**BOLLETTINO TECNICO PER IL SERVIZIO**Nuova edizione N.4/2011  
05 aprile 2011

**Oggetto/Anomalia:** Nuovi bracci del tergicristallo e lunghezza della spazzola del tergicristallo; revisione della posizione di arresto del braccio del tergicristallo

Fiesta 2008.75 (06/2008-10/2012)	Data di fabbricazione: 07/2008-26.08.2010 Codice di fabbricazione: 8D-AP Stabilimento di produzione: Colonia Stabilimento di produzione: Valencia
----------------------------------	--

E133771

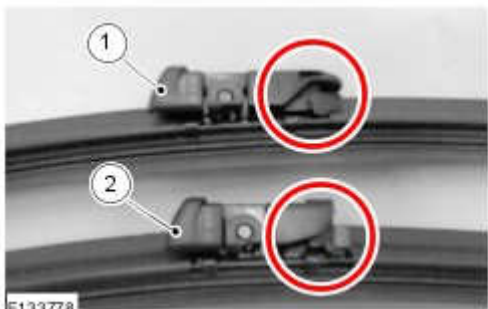
**1. NOTA:** I veicoli realizzati a partire dal 26.08.2010 (codice di fabbricazione AP) potrebbero evidenziare un potenziale disallineamento tra la posizione di arresto della spazzola del tergicristallo e i relativi contrassegni sul parabrezza.

1. Punta della spazzola del tergicristallo lato passeggero sotto il contrassegno sul parabrezza **con** lieve contatto con la modanatura del montante anteriore.
2. Punta della spazzola del tergicristallo lato passeggero sopra il contrassegno sul parabrezza.

E133778

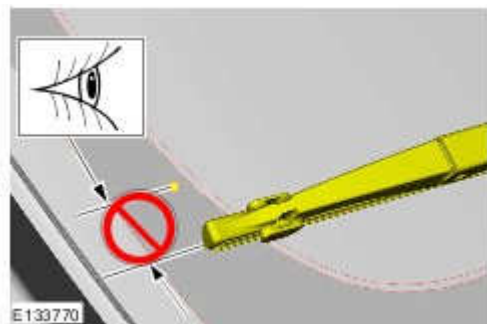
**2.** Fermaglio della nuova spazzola del tergicristallo sulla versione estesa:

1. Fermaglio della nuova spazzola del tergicristallo sulla versione estesa della spazzola del tergicristallo
2. Disegno del fermaglio effettivo della spazzola del tergicristallo

- 3.** Montare una o più spazzole nuove (vedere Ricambi necessari).
